高圧及び特別高圧進相コンデンサ並びに附属機器一
 第2部：直列リアクトル
 解説

訂正票

平成22年12月1日作成

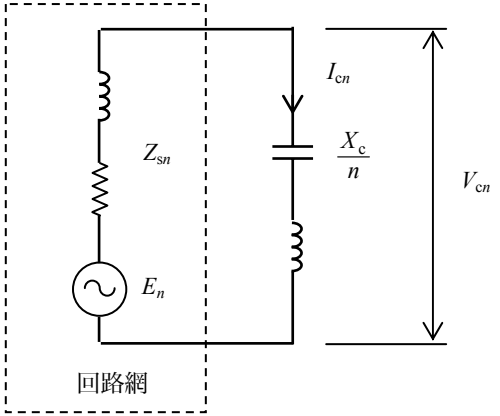
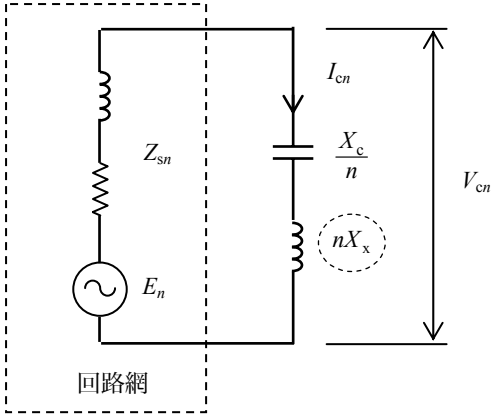
位置	誤	正
解説図1 リアクトル挿入後	リアクトル挿入後 	リアクトル挿入後  <p>( 訂正箇所)</p>
